・論点項目<5>

宍道断層の端部(西端・東端)の当初申請時からの
変更理由・設定根拠は何か。

・論点項目<6>

宍道断層と鳥取沖西部・東部断層が連動することはないか。

西端の評価(1)

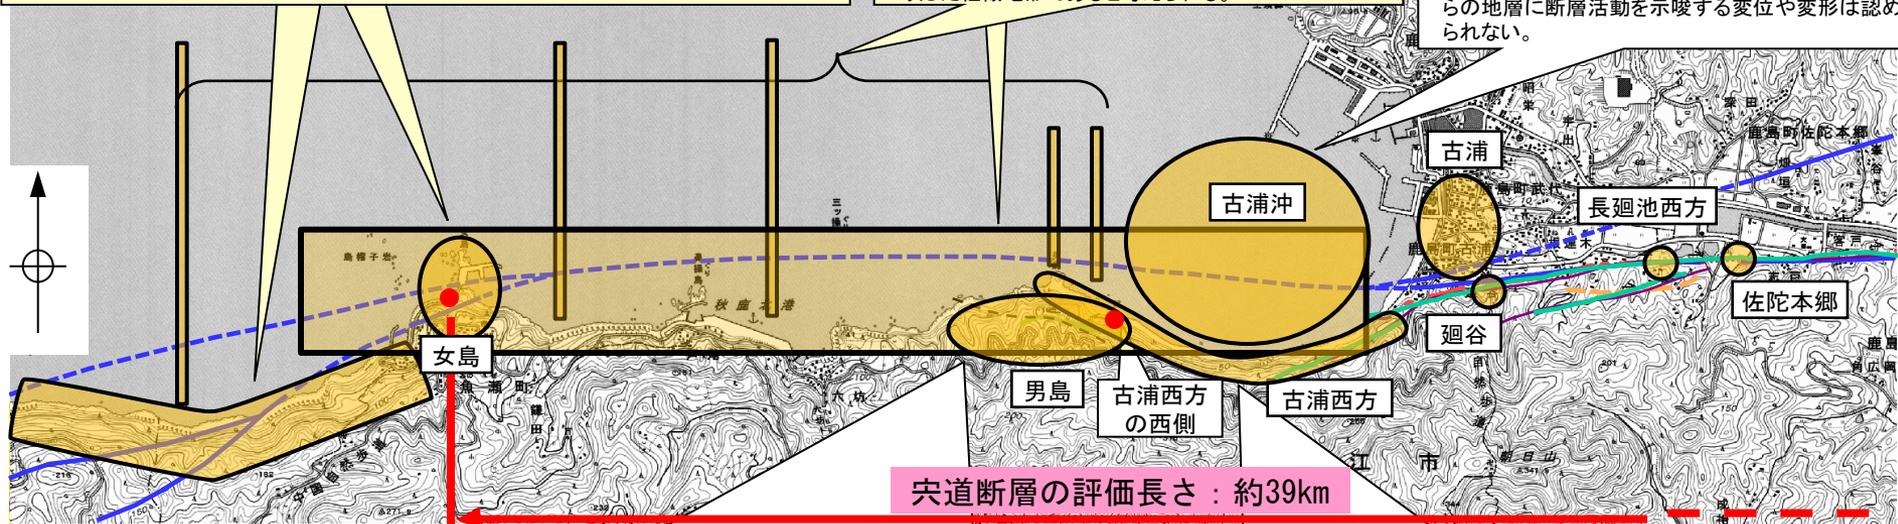
女島
 1. 地表地質踏査結果
 ・急傾斜を示す古浦層と緩傾斜を示す成相寺層との間の文献断層(北側)※1通過位置付近に、南傾斜の逆断層が推定される。
 ・文献断層(南側)※1の通過位置付近に断層は認められない。
 2. ボーリング調査結果(文献断層①の存否に係る検討)
 ・古浦層内の地層は連続して分布していること及び古浦層と成相寺層が整合関係であることから、地層に顕著な不連続は想定されない。
 ・成相寺層の泥岩に貫入岩が分布しており、貫入岩と貫入境界付近に、貫入後の断層活動は認められない。
 ・文献断層①の通過位置付近において、細粒部を伴う破碎部①、②、③が認められるが、連続性、活動性、性状等の検討結果から、宍道断層の延長部に対応する断層は認められない。

古浦沖以西(古浦沖～女島(沿岸付近))
 ・音波探査の結果、沿岸付近において、D₂層(中新統)上面以上に断層活動を示唆する変状は認められない。
 ・海底面調査、潜水調査及び地表地質踏査の結果、海底面の溝地形及び地形の高まりの成因は岩質の差を反映した組織地形であると考えられる。

古浦沖
 ・音波探査の結果、Ⅲ_K層(更新統)の内部反射面及びD₂層(下部～中部中新統)上面に断層活動を示唆する反射面は確認されず、また、I_K層及びⅡ_K層(いずれも完新統)はほぼ水平に分布しており、これらの地層に断層活動を示唆する変位や変形は認められない。

男島付近(陸域)
 ・変動地形学的調査の結果、宍道断層の主要部が尾根・谷の右屈曲を示すのに対して、左屈曲、鞍部等から成る変位地形・リニアメントが認められるが、鞍部を含むピット調査の結果、断層は認められない。
 ・地表地質踏査の結果、変位地形・リニアメント及び文献断層通過位置において、断層を示唆する構造は認められない。また、文献断層※2の西端付近の海岸線にも、断層は認められない。

古浦沖以西(古浦西方から男島に至る海岸線)
 ・地表地質踏査の結果、古浦西方から男島に至る海岸線には、礫岩、砂岩及び泥岩の露頭が分布しており、断層は認められない。

宍道断層の評価長さ：約39km

西端の評価(2)

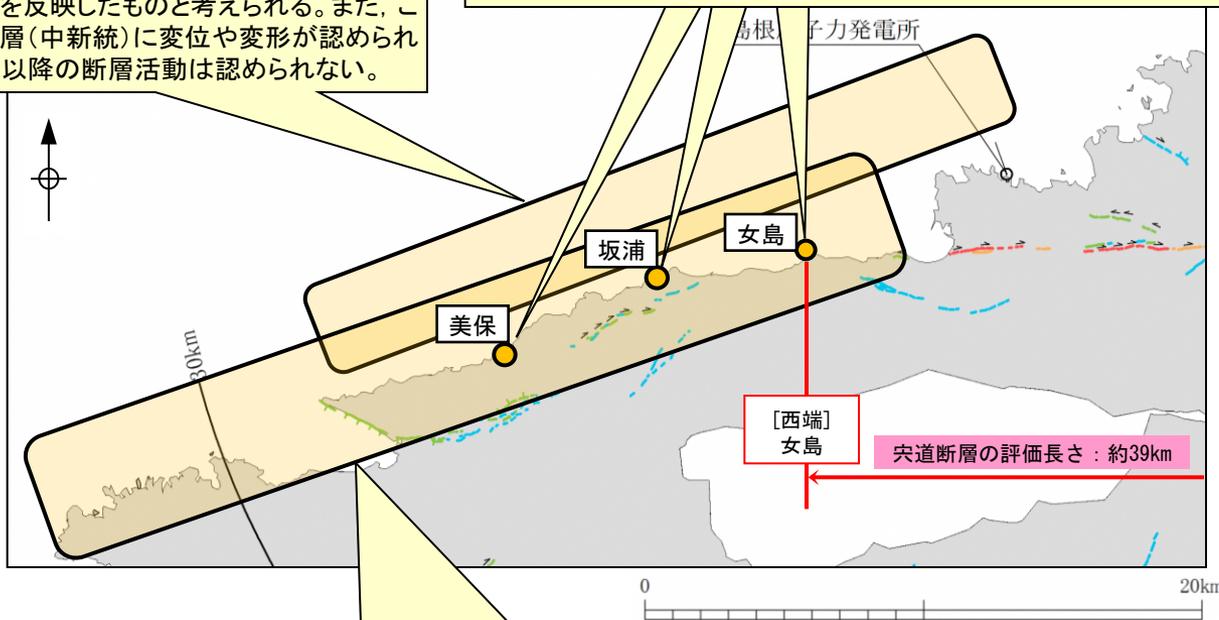
- ・文献断層(北側)^{※1}の通過位置上における地層の急傾斜部は、古浦～女島～美保地点の間では女島地点と美保地点に示されているが、その他地点では示されていない。なお、坂浦地点では、文献断層の通過位置の北側に地層の急傾斜部が示されている。
- ・露頭状況の調査の結果、女島地点、美保地点の急傾斜を示す層理面沿いは固結・密着していることから、固結後の断層活動は認められない。
- ・ボーリング調査等の結果、海底地すべりに伴うスランプ構造が複数認められるが、スランプ相の分布と地層の傾斜との関係は認められず、地層の急傾斜の成因は海底地すべりによるものではなく、中期中新世頃から後期更新世頃までの南北圧縮応力場による褶曲運動の可能性が考えられる。

女島地点では、ボーリング調査範囲より更に深部に断層が存在する可能性は否定できないが、3. の調査の結果、後期更新世以降の断層活動を示す性状が認められないことから、地下深部に想定される断層は穴道断層の延長部に対応する断層ではない。

・音波探査等の結果、重力コンターの傾斜部は、地下深部において確認された断層に伴う音響基盤の落差(音響基盤の傾斜部)を反映したものと考えられる。また、これらの断層は、D₂層(中新統)に変位や変形が認められるが、後期更新世以降の断層活動は認められない。

・古浦沖～大田沖断層間の音波探査の結果、D₂層(中新統)上面以上に断層活動を示唆する変状は認められない。

東端の評価(2)

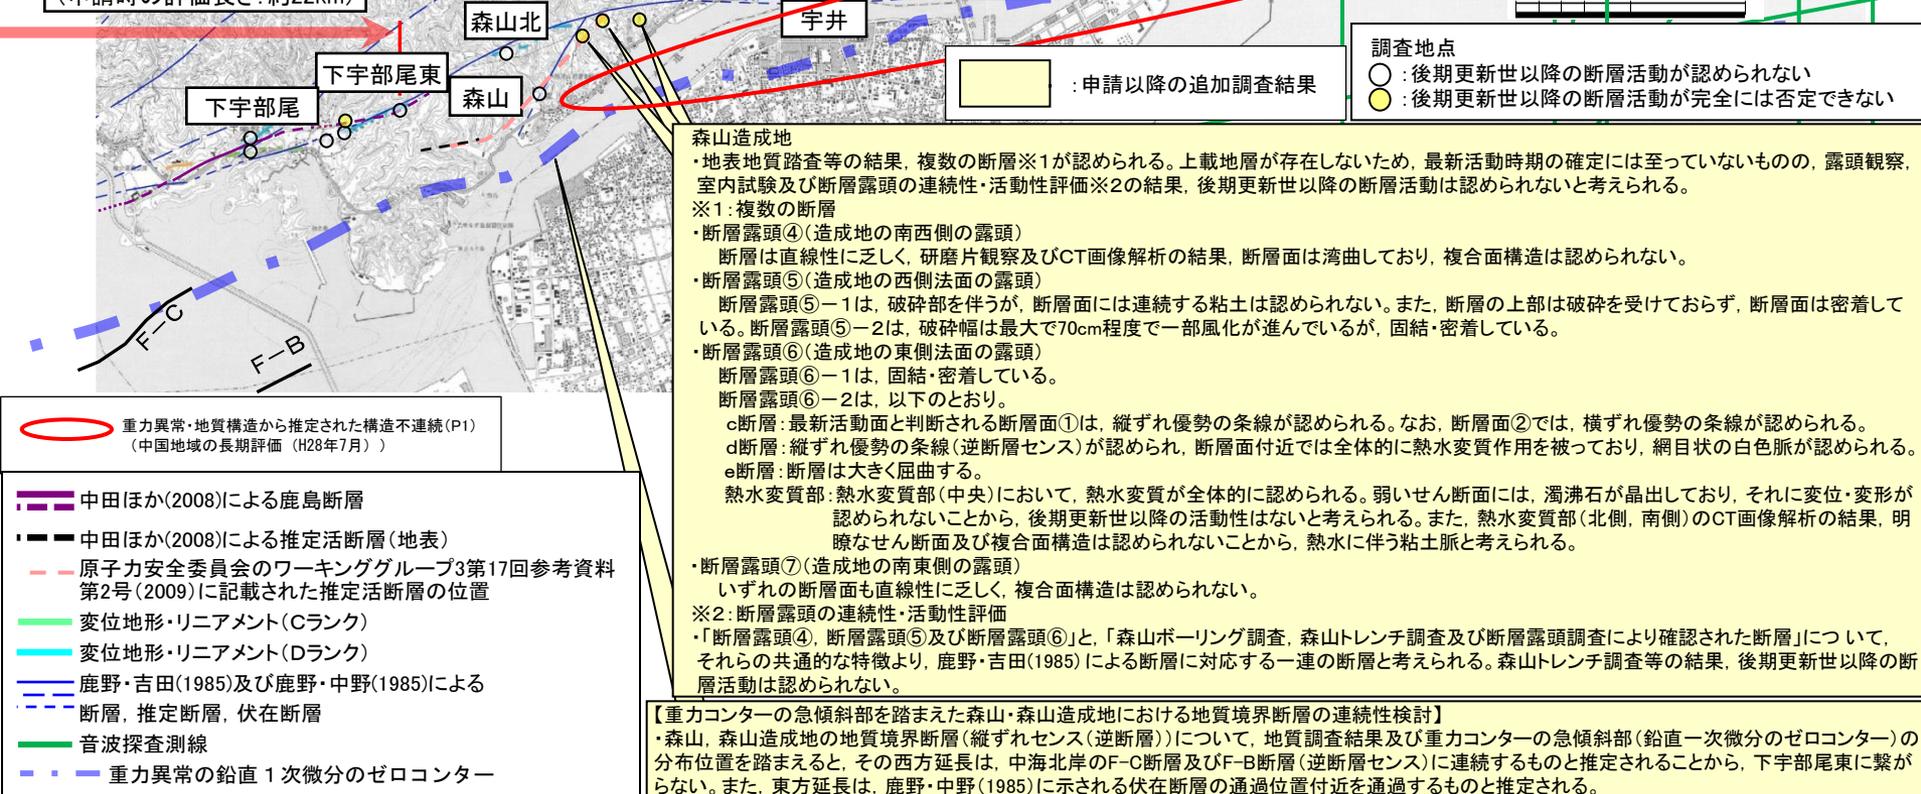
- ・鹿野・吉田(1985)によると、当該付近のリニアメントは組織地形であると判断されている。
- ・地表地質踏査(Loc.T-1)の結果、正断層センスを有する断層が認められる。上載地層が存在しないため、最新活動時期の確定には至っていないものの、断層面は凹凸が著しい。また、縦ずれ優勢の条線が認められるが、現在の応力場を東西圧縮応力場として推定されるすべり角の計算結果とは対応しない。
- ・ピット調査(Loc.T-2, Loc.T-3)の結果、断層は認められない。また、Loc.T-3付近の道路改良に伴う切り土法面に断層が認められるものの、文献断層に対応する断層ではなく、またCT画像解析結果等より連続性のない小断層と考えられる。

- ・地表地質踏査の結果、変位地形・リニアメント等の通過位置付近では礫岩等が連続分布しており断層は認められない。
- ・鹿野・吉田(1985)及び鹿野・中野(1985)の断層とほぼ同走向の断層が、道路沿い及びLoc.T-1付近の採石場において認められる。
- ・道路沿いの断層は正断層変位を示す。上載地層が存在しないため、最新活動時期の確定には至っていないものの、断層面は密着しており、破碎は認められない。
- ・Loc.T-1付近の採石場における2条の正断層(a断層, b断層)は、いずれも固結・密着しており、変位量が大いa断層は、上部の泥岩に変位や変形は認められないことから、これらの断層は後期更新世以降の断層活動は認められないと考えられる。

- ・ピット調査(Loc.T-4)の結果、断層は認められない。
- ・地表地質踏査の結果、採石場に2条の正断層(a断層, b断層)が認められる。上載地層が存在しないため、最新活動時期の確定には至っていないものの、これらの断層に対応する変位地形・リニアメントは認められず、また破碎幅の大いa断層は固結・密着している。

東端の評価(3)

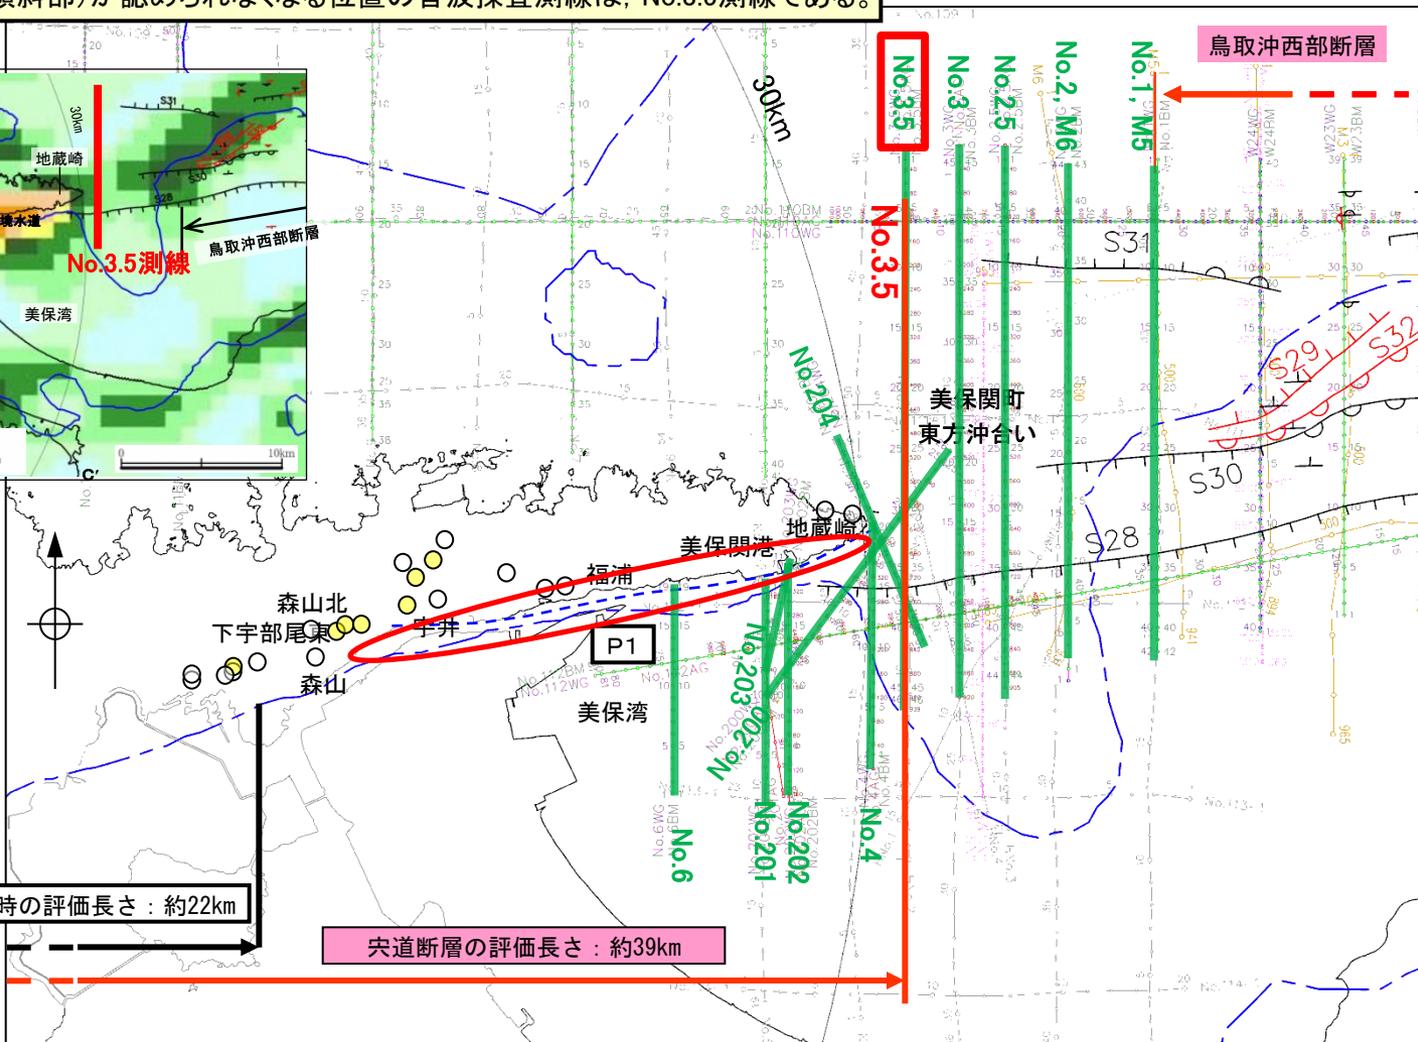
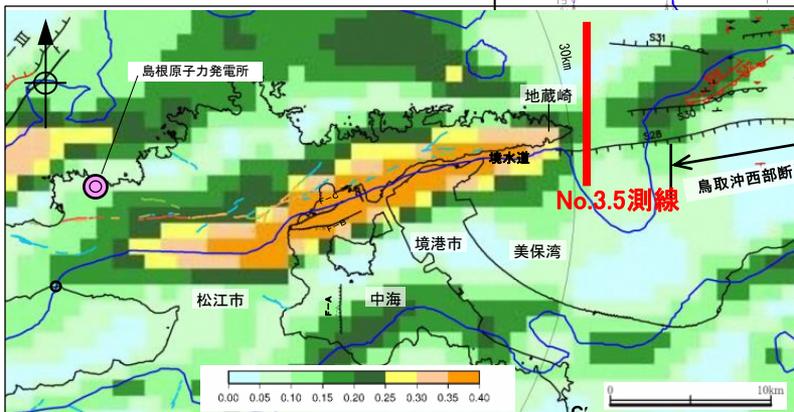
- ・島根半島東部(福浦～地蔵崎間)に変位地形・リニアメントは認められない。また、島根半島東部の南縁に後期更新世以降の隆起を示す海成段丘面は分布しない。
- ・地表地質踏査の結果、鹿野・中野(1985)に示される伏在断層及び断層(南北走向の胴切り断層)に近づくにつれて地層が急傾斜する傾向は確認されず、また地蔵崎付近を除き、地質分布の顕著な不連続は認められない。また、分水界に発達する風隙は、大局的には地質境界付近に位置することから、組織地形によるものと考えられる。
- ・島根半島東部の褶曲について、分水界と背斜軸の対応関係は系統的ではない。また、陸域の地質状況から直接的に褶曲の評価することは困難であるため、東方延長の地蔵崎付近の海域における音波探査記録を確認した結果、後期更新世以降の断層活動を示唆する変位や変形は認められない。したがって、島根半島東部の褶曲に後期更新世以降の断層活動は認められないと考えられる。

- ・文献調査及び変動地形学的調査の結果、f1断層及びf2断層について、後期更新世以降の断層活動は認められない。
- ・また、地表地質踏査及び両断層の走向延長部の音波探査記録により、上記評価の妥当性が確認された。
- ・f1断層及びf2断層は縦ずれセンスの断層であることから、南北引張応力場において形成された正断層、もしくは南北圧縮応力場において形成された逆断層に伴い、その上盤に形成された副断層(正断層)と考えられ、活断層としての宍道断層との関連性はないと推定される。

- ・美保関港において陸海境界を横断する音波探査を実施。
- ・音波探査の結果、後期更新世以降の断層活動は認められない。

- ・島根半島の東方延長部を南北に横断し、かつ稠密な測線間隔による浅部から深部の音波探査を実施。
- ・音波探査の結果、後期更新世以降の断層活動は認められない。

宍道断層の評価(まとめ)

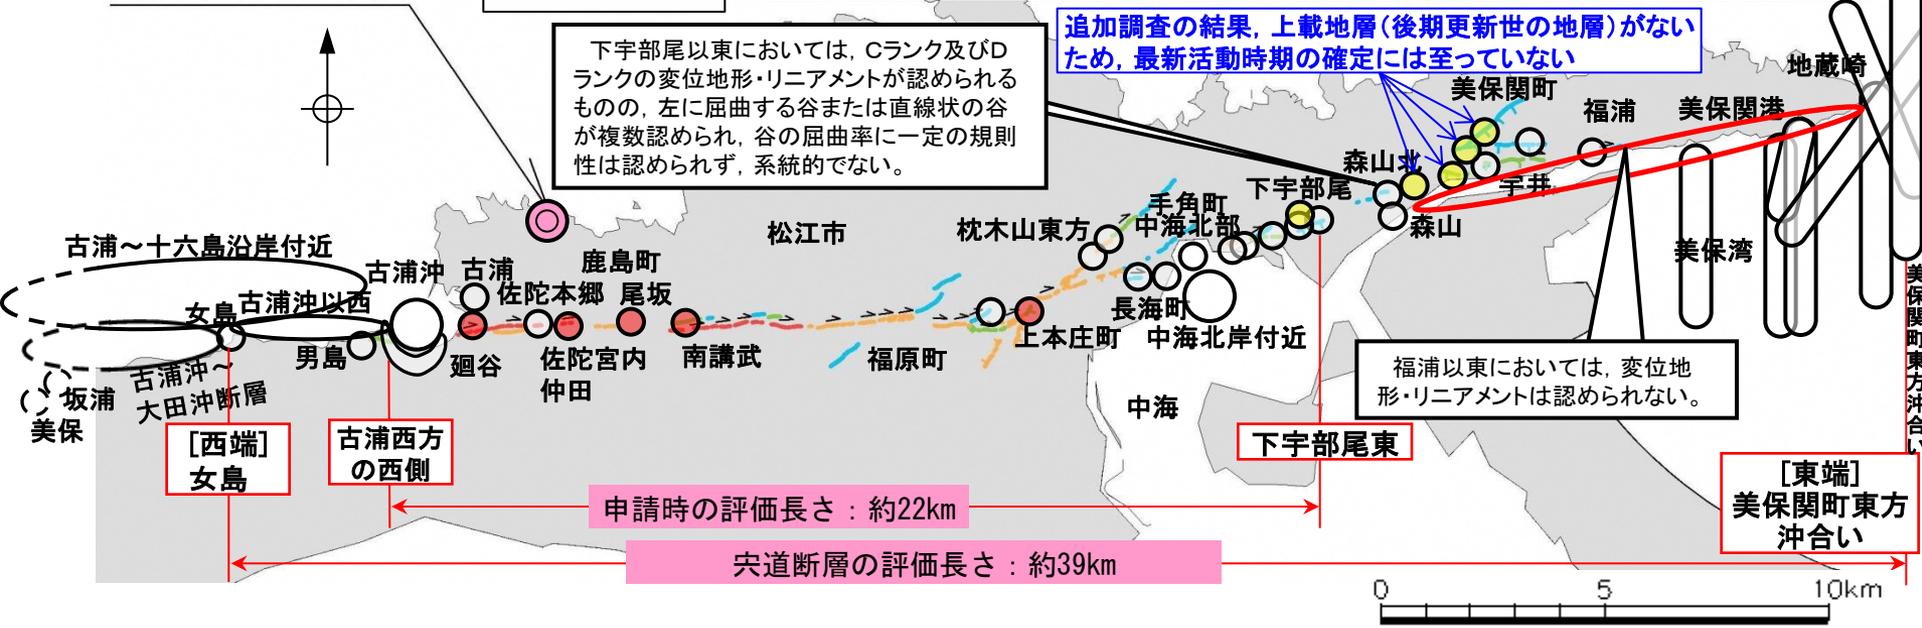
下宇部尾以东においては、Cランク及びDランクの変位地形・リニアメントが認められるものの、左に屈曲する谷または直線状の谷が複数認められ、谷の屈曲率に一定の規則性は認められず、系統的でない。

追加調査の結果、上載地層(後期更新世の地層)がないため、最新活動時期の確定には至っていない

福浦以东においては、変位地形・リニアメントは認められない。

【西端の評価】
 ○申請時の西端「古浦西方の西側」より更に西側において、海域、陸海境界、陸域で様々な調査を進めてきたが、宍道断層の延長部に対応する断層は認められない。
 ○しかしながら、審査会合における原子力規制委員会のコメントを踏まえ、発電所の安全性に万全を期す観点から、宍道断層の端部評価にあたっては、陸海境界の調査結果の不確かさを考慮し、「古浦西方の西側」と比較して、精度や信頼性のより高い調査結果が得られている「女島」を西端として評価する。

【東端の評価】
 ○音波探査により精度や信頼性のより高い調査結果が得られており、かつ、明瞭な重力異常が認められないことを確認している「美保関町東方沖合い」を東端として評価する。

【評価長さ】
 ○宍道断層の西端、東端付近における追加調査を含む全ての調査結果を踏まえ、宍道断層の評価長さを約39kmとする。

宍道断層と鳥取沖西部断層の連動評価(2/2)

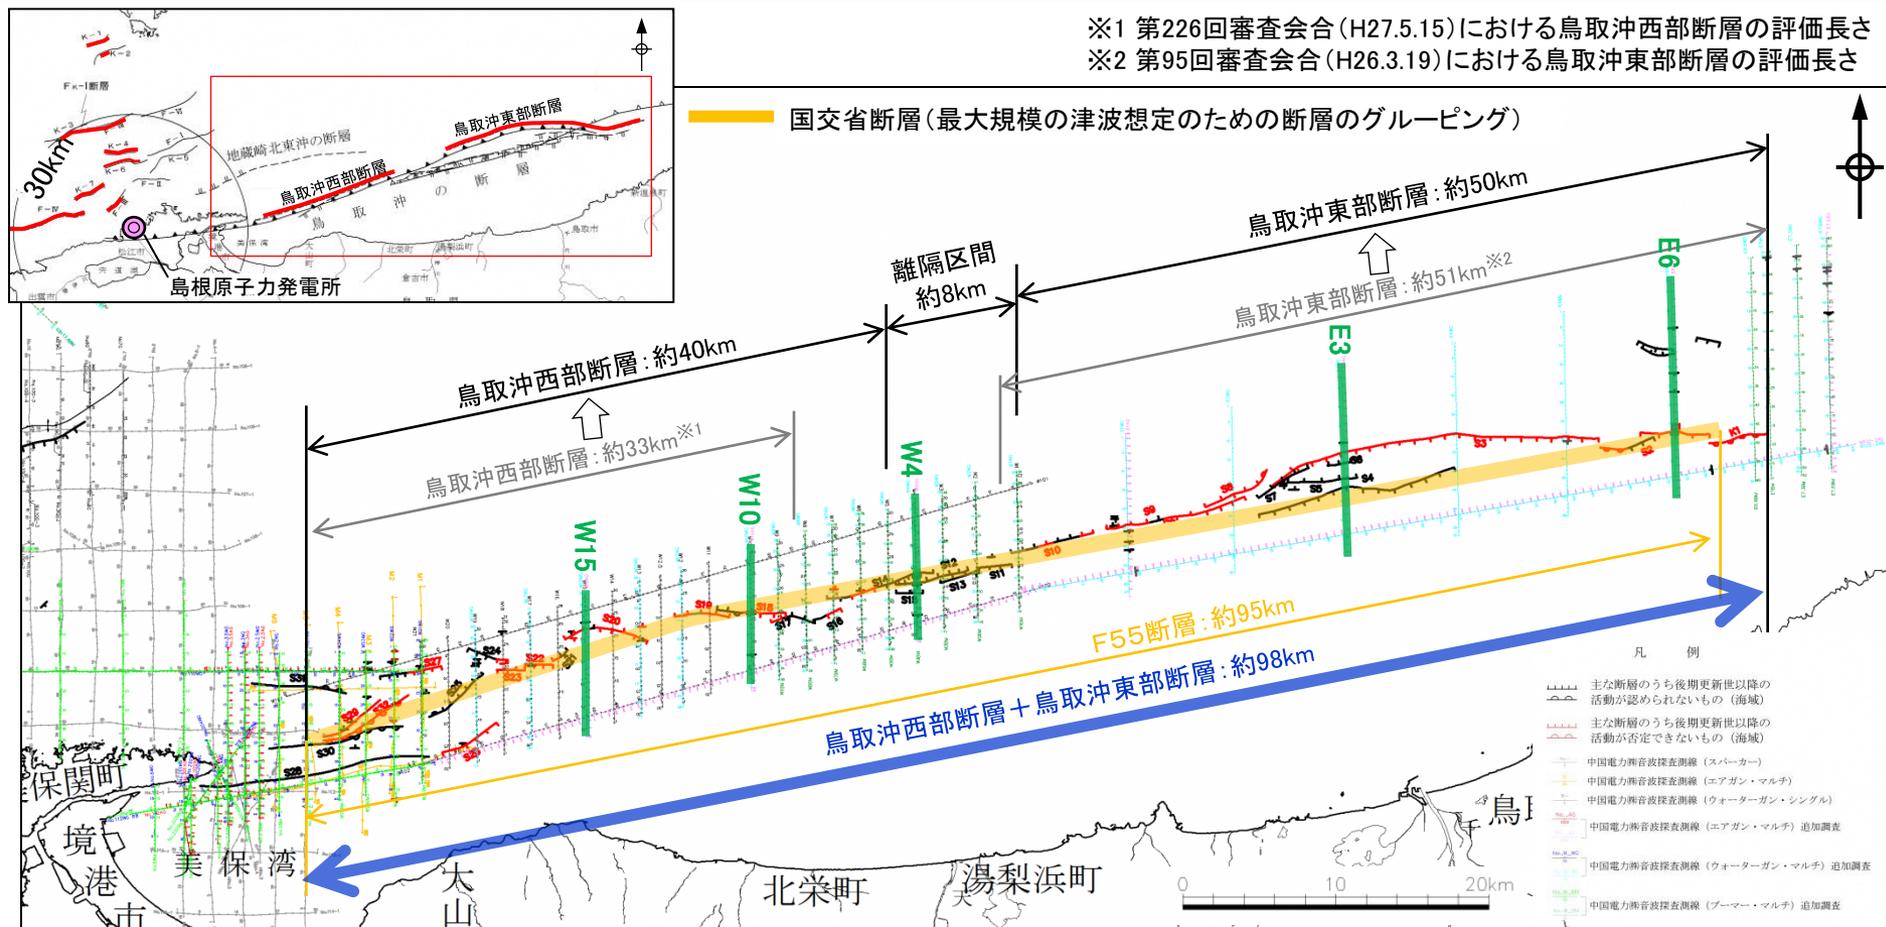
1. 音波探査の結果, 宍道断層と鳥取沖西部断層の間に後期更新世以降の断層活動は認められない

- ・宍道断層と鳥取沖西部断層の間では, 島根半島の東方延長部を南北に横断し, かつ稠密な測線間隔による浅部から深部の地質・地質構造に関する音波探査の結果, 後期更新世以降の断層活動は認められない。また, 両断層間に雁行(ステップ)等の非単調な構造も認められない。

- ・鳥取沖西部断層は, 宍道断層と鳥取沖西部断層の間のD₂層(中新統)の高まり及び南側の後期更新世以降の断層活動が認められないS30断層により規制され, これらを横断する断層は確認されない。

- ・宍道断層(中海北岸付近)では, 明瞭な重力異常が認められるが, その東方の美保関町東方沖合いでは, 明瞭な重力異常は認められない。
- ・更に東方の鳥取沖西部断層では, 重力異常水平勾配値はわずかに大きい傾向が認められるものの, 明瞭な重力異常は認められない。
- ・以上のことから, 音波探査により精度や信頼性のより高い調査結果が得られており, かつ, 明瞭な重力異常が認められないことを確認している美保関町東方沖合いの「No. 3. 5測線」を東端とする。

- ①宍道断層及び鳥取沖西部断層の端部評価について, 複数の音源・測線による浅部から深部の地質・地質構造に関する音波探査の結果, 後期更新世以降の断層活動は認められないこと
- ②宍道断層及び鳥取沖西部断層の末端性状について, 変動地形学的調査及び音波探査の結果, 端部付近では断層活動性が低下していること
- ③宍道断層と鳥取沖西部断層の間の地質構造について, 音波探査の結果, 両断層間に後期更新世以降の断層活動は認められないこと, 詳細地質構造に関する検討の結果, D₂層の高まり及びS30断層を横断する断層は認められないこと, 宍道断層で認められる明瞭な重力異常は, 鳥取沖西部断層へ連続しないことから, 宍道断層と鳥取沖西部断層は連動しないと評価する。

- ・地震動評価における基本震源モデルの設定については, 宍道断層及び鳥取沖西部断層の端部評価に加えて, 断層の分布形態及び変位量から断層活動性は端部に向かって低下していること, また, 両断層間については, 後期更新世以降の断層活動は認められず, 雁行(ステップ)等の非単調な構造も認められないこと, D₂層の高まり及びS30断層を横断する断層は認められないこと, 宍道断層で認められる明瞭な重力異常は, 鳥取沖西部断層へ連続しないことから, 宍道断層と鳥取沖西部断層の連動を考慮しない。

(1) 断層長さ

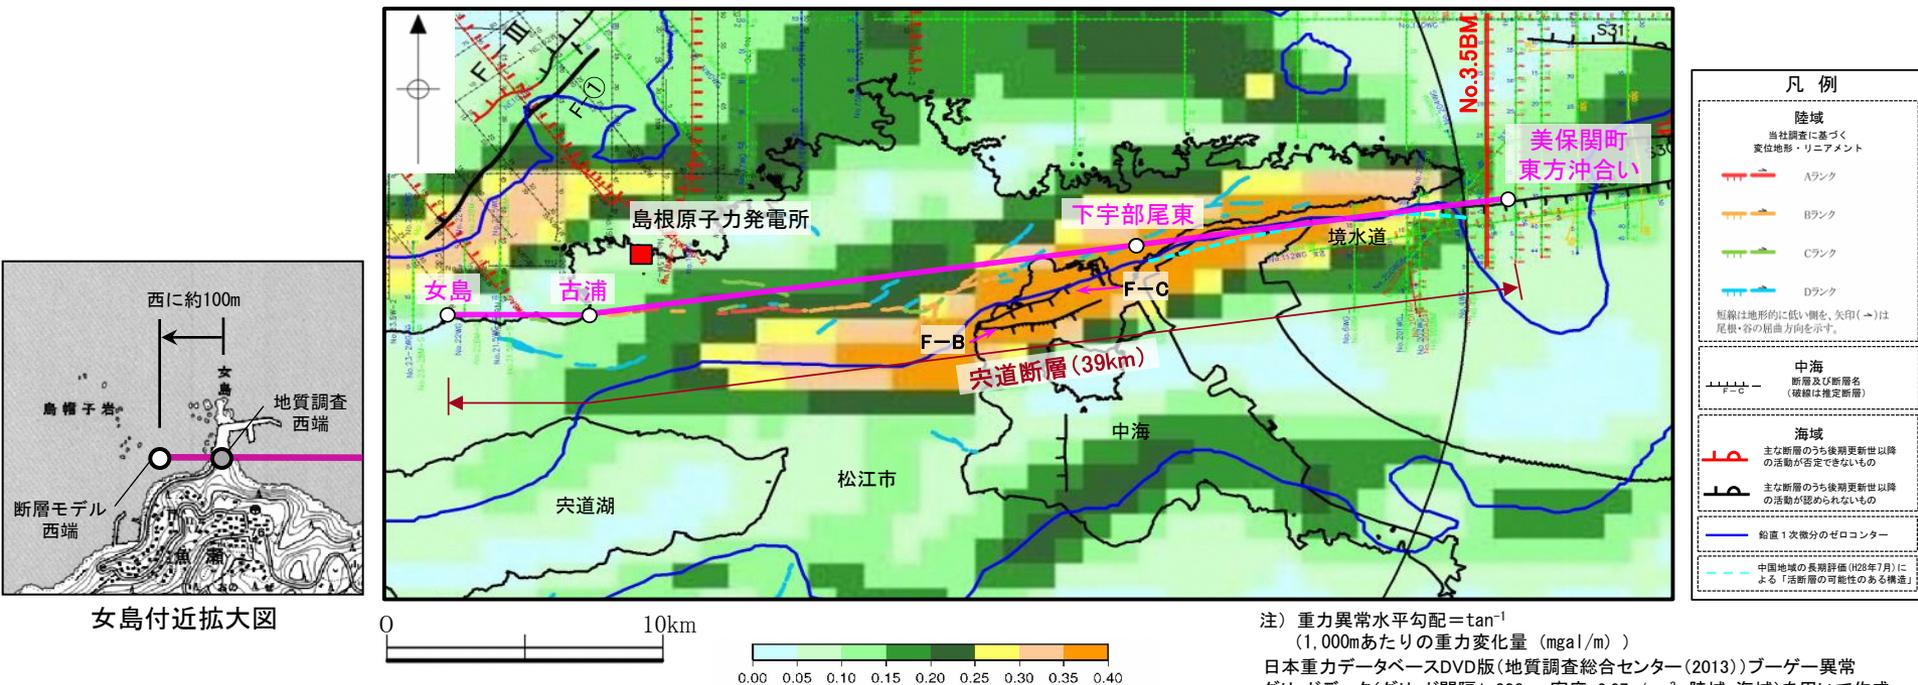
- ✓ 美保関町東方沖合い～下宇部尾東 : 地質調査結果、音波探査記録や重力異常分布等に基づき設定した宍道断層の東端である美保関町東方沖合いの当社探査測線(No.3.5BM)に向かい、下宇部尾東～古浦と同様の走向により直線でモデル化。その東端はモデル化上、測線よりも東側に設定。
- ✓ 下宇部尾東～古浦 : 地質調査結果に基づき設定した下宇部尾東と古浦の地点間を、Aランク及びBランクの変位地形・リニアメント分布よりも敷地に近づくよう安全側に直線でモデル化。
- ✓ 古浦～女島 : 地質調査結果に基づき設定した古浦と女島の地点間を、陸海境界付近の当社追加地質調査結果の不確かさを考慮し、海岸線よりも敷地に近づくよう安全側に直線でモデル化。その西端はモデル化上、女島地点よりも西側に設定。

地質調査結果に基づき、以下のとおり、女島(西端)から美保関町東方沖合い(東端)までの39kmに設定。
